Příloha č. 5m
Vyhodnocení připomínek obcí a veřejnosti

- **Návrh Změny č. 2 Územního rozvojového plánu**
- **Vyhodnocení vlivů návrhu Změny č. 2 Územního rozvojového plánu na udržitelný rozvoj území**
- **návrhy jednotlivých územních opatření k akceleračním oblastem vymezeným v návrhu Změny č. 2 Územního rozvojového plánu**

Příloha č. 5m – Vyhodnocení připomínek obcí a veřejnosti

výhled ze zahrady a terasy Jestřebí 190 !! na blikající a hučící VTE !!! VTE výška 250 m + 400 mnm !!!

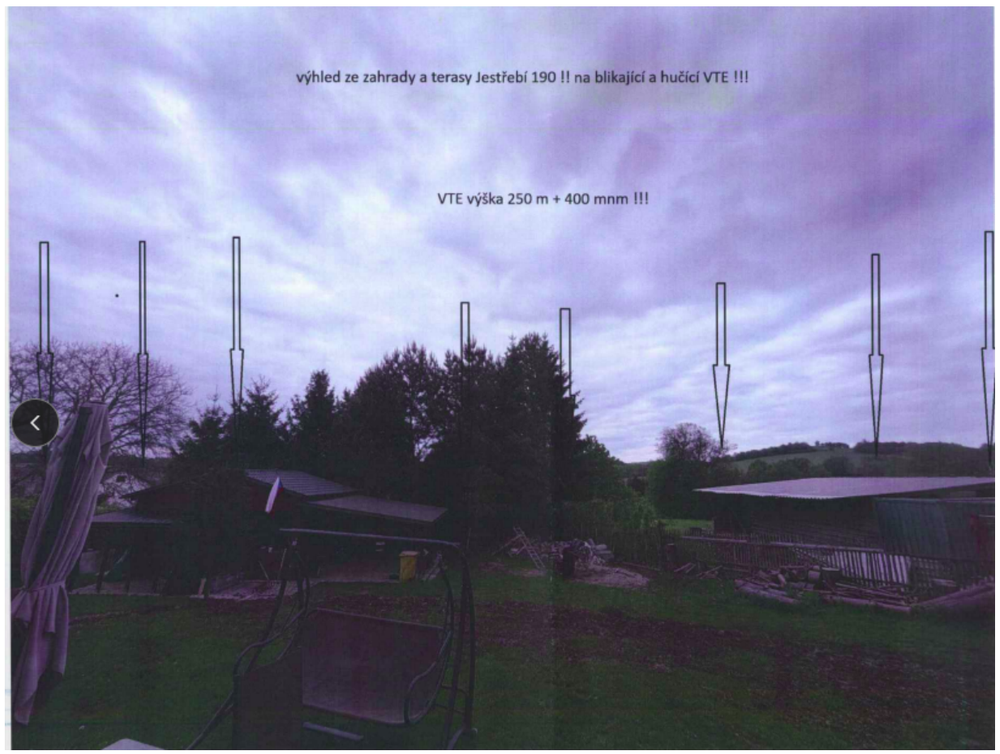
Poř. č.	Připomínkové místo	Číslo jednací	Článek	AO	Připomínka	Vyhodnocení
					kdo a jak bude kompenzovat znehodnoceni nemovitosti? v případě čerpáni hypotéky na nemovitost, její zástavy a právě znehodnoceni této nemovitosti, kdo a jak bude řešit případné spory o nedostatečném zajištěni hypotéky s poskytovatelem hypotéky? kdo a jak nám vynahradí těžké znehodnoceni kvality života, případné zdravotní problémy nás i dítěte?
